**კომენტარები**  
**დიდომი ჰესის პროექტის გარემოზე ზემოქმედების შეფასების ანგარიშზე**  
**საქართველოს გარემოს დაცვისა და სოფლის მეურნეობის სამინისტროს შენიშვნებთან დაკავშირებით**

DAM SPILLWAY  
TYPICAL CROSS SECTION  
Scale 1:200

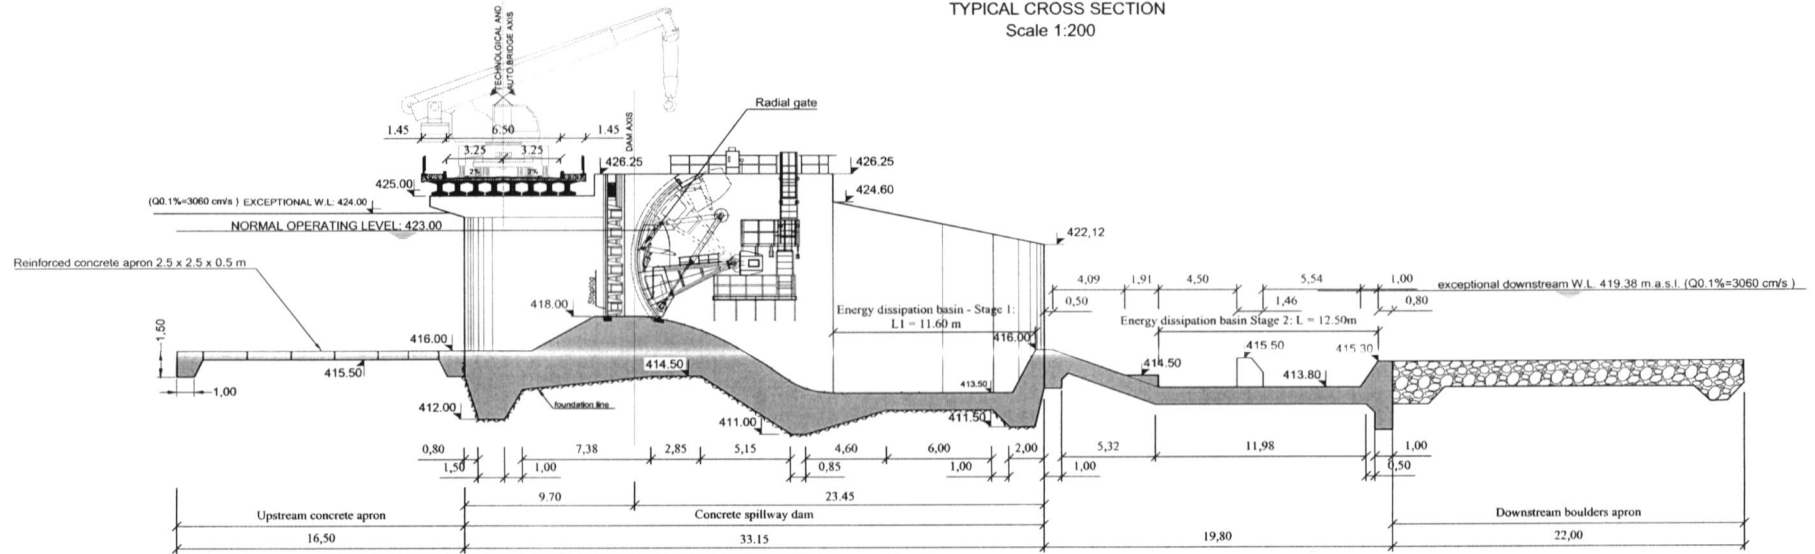
2	<p>მდინარის კალაპოტის გარეცხვის სიდიდეები და ნაგებობის სიმაღლითი განთავსების დასაბუთება</p>	<p>კაშხლური ტიპის სათავე ნაგებობები აუცილებლად უნდა ეფუძნებოდნენ ძირითად ქანებს ისევე, როგორც ეს მოცემულია „დილომი ჰესი“-ს პროექტში. გზშ-ის ანგარიშში სურათზე 5.2.2.2.2. მოცემულია კაშხლის კვეთი საინჟინრო-გეოლოგიური ჭრილით, სადაც ნათლად ჩანს, რომ კაშხალი დაფუძნებულია არგილიტებზე, ანუ ძირითად ქანებზე, რომლის გარეცხვის სიღრმე არ იანგარიშება, ვინაიდან ძირითად ქანებში სიღრმული ეროზიის განვითარება საკმაოდ ხანგრძლივი პროცესია და მისი ანგარიში არსებული მეთოდოლოგიით შეუძლებელია.</p> <p>აღსანიშნავია, რომ მდ. მტკვრის კალაპოტის ზოგადი გარეცხვის მაქსიმალური სიღრმე, რომელიც დამოკიდებულია მდგრადი კალაპოტის სიგანეზე, კალაპოტის ქანობზე, წყლის მაქსიმალურ ხარჯზე და კალაპოტის ამგები მყარი ნატანის საშუალო დიამეტრზე, ფსკერის უდაბლესი ნიშნულიდან არსად არ აღემატება 3 მეტრს (არსებული კვლევის შედეგები მდ. მტკვრის სხვადასხვა მონაკვეთზე).</p> <p>საპროექტო ორგანიზაციის მიერ მომზადებული ნახაზების მიხედვით, რაც ეფუძნება მორეცხვის დონის გაანგარიშებას საპროექტო მონაკვეთზე (იხ. დანართი 2 – მოსალოდნელი მორეცხვის სიღრმის გაანგარიშება - ბაადურ უკლება), კაშხლის წყალსაშვიანი ნაწილის საძირკველი ეწყობა 412,0 მეტრ ნიშნულზე, ხოლო თვით ჰესის საძირკველი 402,73 მეტრ ნიშნულზე. ზღურბლის ნიშნული 418,00 მეტრია, რკინა-ბეტონის მოედნის (პონურის) ნიშნული კი 416,00 მ. მისი კბილი ჩაღრმავებულია კალაპოტში 1,5 მეტრით (იხ. დანართი 3 – ნახაზი №G.DIG/CW-400-18).</p>

მოცემული რიცხვითი სიდიდეების შეტანით ზემოთ მოყვანილ ფორმულაში მიიღება კალაპოტის გარეცხვის მაქსიმალური სიღრმე, რაც ტოლია 8,39≈8,40 მ-ის.

კალაპოტის ზოგადი გარეცხვის მიღებული მაქსიმალური სიღრმე ( $H_{\text{მაქს.}}=8,40$  მ-ს) უნდა გადაიზომოს 100 წლიანი განმეორებადობის წყლის მაქსიმალური ხარჯის შესაბამისი დონის ნიშნულიდან ქვემოთ, რაც შეადგენს 4,53 მეტრს ( $420,60-8,40=412,2$ ;  $416,73-4,53=412,20$ ).

ანუ, მორეცხვის დონის ნიშნული საპროექტო მონაკვეთის ქვედა ბიეფში განისაზღვრება 412,20მ.
